Processo Administrativo	2022IA000020	Modalidade de Requerimento:
Data Formalização	19/07/2022	<i>Abertura de Processo de Intervenção Ambiental em área de preservação permanente-APP, sem supressão de vegetação nativa.</i>
Requerente:	Adriane de Lucca Moreira	
CNPJ / CPF:	987.714.006-30	
Endereço do Requerente:	Rua Coronel Manoel Teixeira, nº 111, Lavapés - Ubá/MG	
Local Requerido	Rua Coronel Manoel Teixeira, nº 123, Lavapés - Ubá/MG	
Responsável Técnico	Priscila Dini Coelho - Engenheira Florestal - CREA/MG: 150346D	
Atividade Desenvolvida:	Regularização de Imóvel e implantação de muro de contenção

Regularização de Imóvel e implantação de muro de contenção

Figura 03: Levantamento planimétrico apresentado.

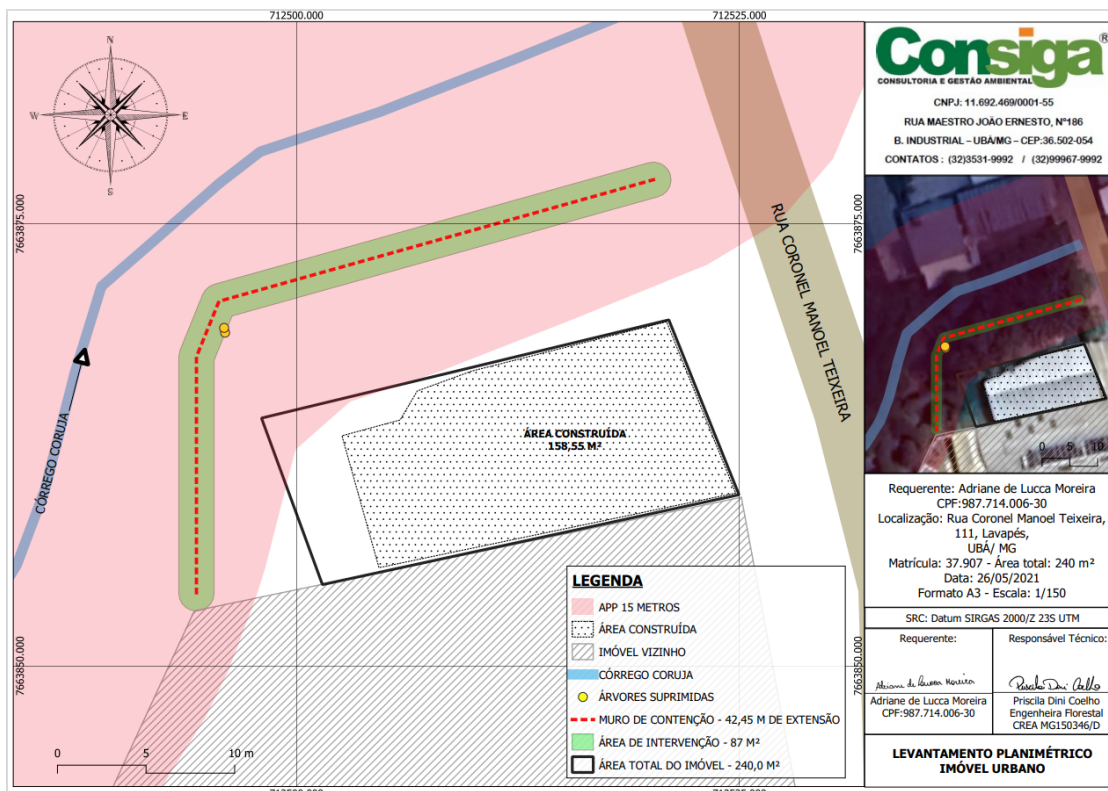
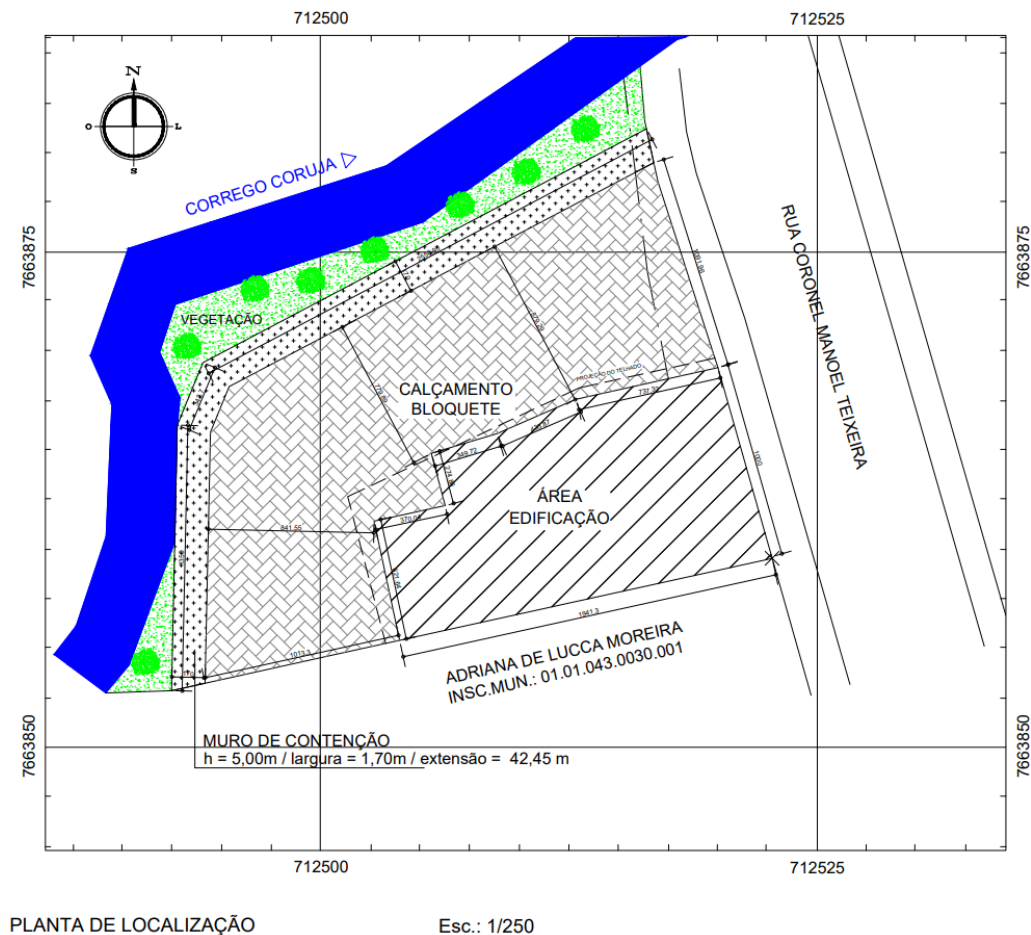
- Ao analisarmos o levantamento apresentado observamos que o mesmo não representa a realidade do imóvel e entra em divergência com os próprios estudos apresentados, pois como pode-se considerar o muro como reconformação de margem se no mapa apresentado pelo responsável técnico pelo processo o muro encontra-se tão distante do córrego. Além disso no levantamento topográfico apresentado temos como área de intervenção apenas a área do muro de 87 m², ou seja, toda área existente entre o muro pleiteado e o imóvel já construído está sem previsão de intervenção representada no levantamento planimétrico apresentado.

Ao analisarmos a planta de situação acima observamos que o requerente além de demonstrar interesse em realizar um muro de contenção com extensão de 42,45 metros também propõe toda a pavimentação da área de APP, faixa considerada non edificant. Essa intervenção proposta contudo não fora inclusa no levantamento planimétrico da **Figura 03** e tampouco fora apresentado enquadramento legal para a mesma.

Foto 01: Registro fotográfico realizado na data de 28/10/2022.

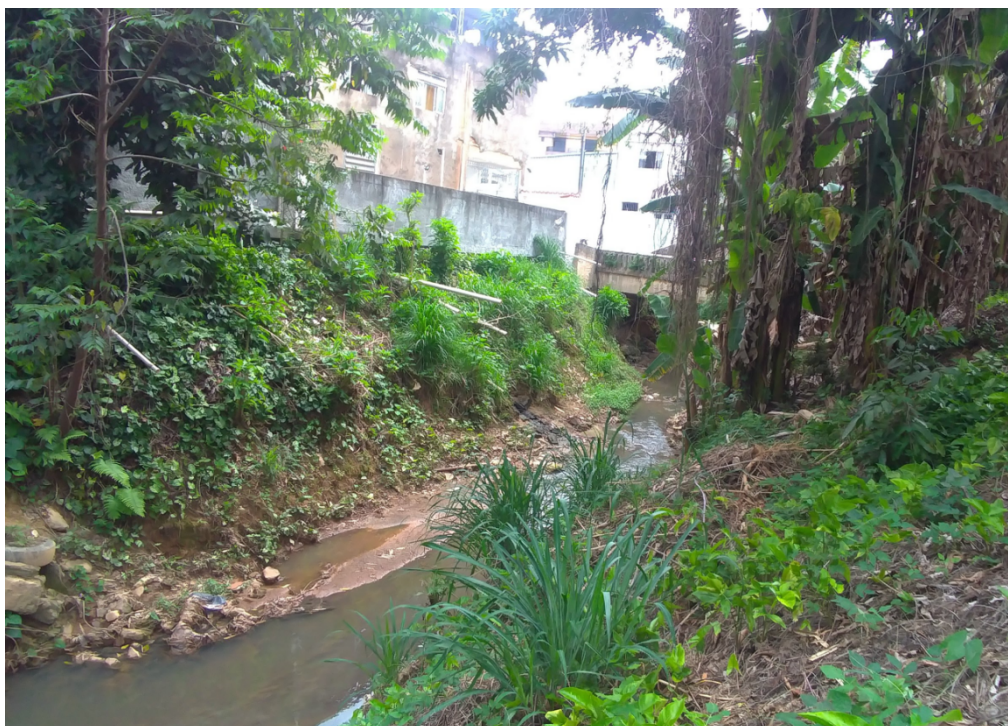
Em nova vistoria realizada no local na data de 28/10/2022 foi ratificado que não há no local processo erosivo que justifique a realização do muro de contenção ao longo de todo terreno da forma que fora apresentado nos estudos, a **Foto 01** abaixo demonstra isso:

Figura 06: Planta de situação extraída do projeto arquitetônico apresentado no processo URB 686.

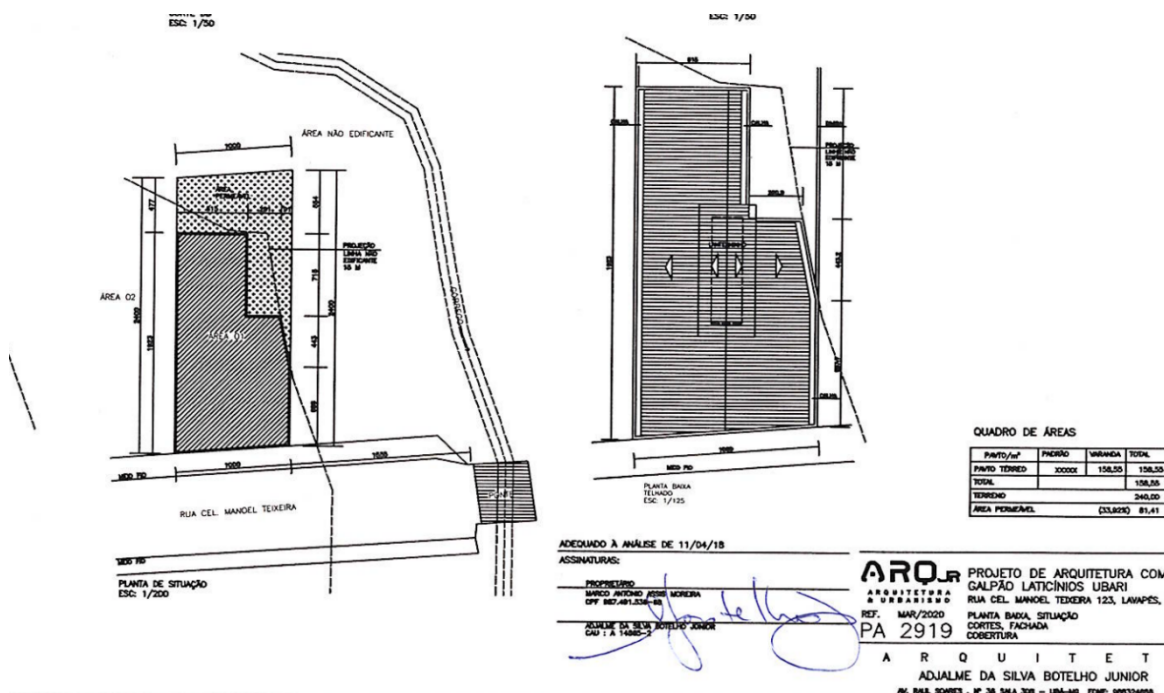
Também foi verificado no local que a construção existente no imóvel foi realizada em desacordo com o que fora aprovado e apresentado dentro do processo 2020IA000029. Conforme projeto apresentado dentro do processo 2020IA000029 e novamente trago pelo responsável técnico no presente processo dentro do documento em pdf denominado “6.iNEXISTÊNCIA DE

RISCO DE AGRAVAMENTO DE ENCHENTES” a obra aprovada através do Alvará de Construção nº 48/2021 de 05/03/2021 previa uma edificação de 158,55 m² com o restante todo permeável conforme **Figura 06**:

Foto 02 e 03: Registro fotográfico realizado na data de 28/10/2023, demonstrando a ampliação não autorizada.

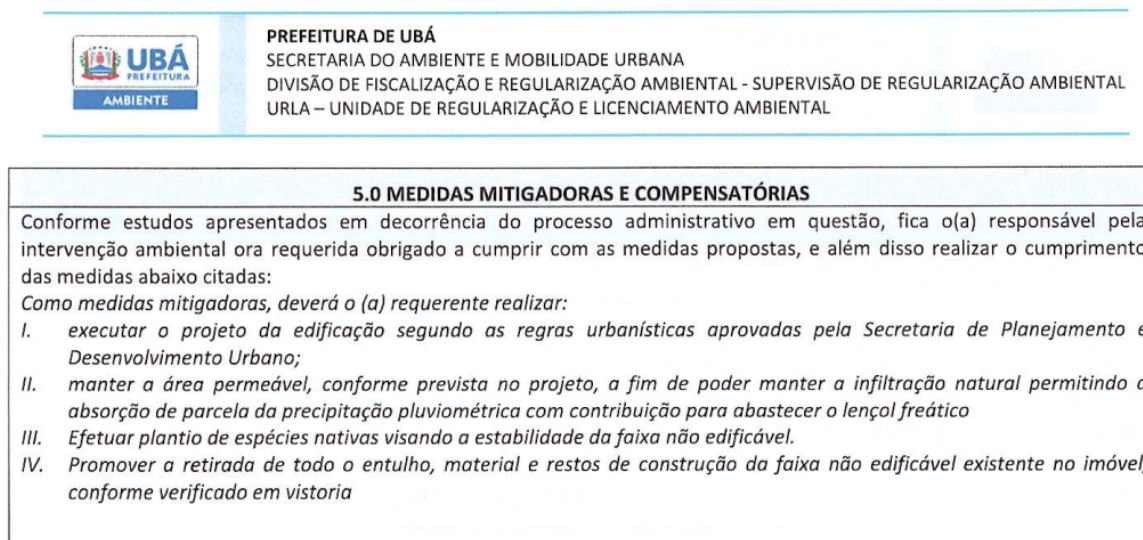
E na vistoria vemos, conforme **Figura 07** e **Foto 02** e **03** abaixo que houve ampliação do telhado sobre a área permeável além da instalação de um piso impermeável no local.
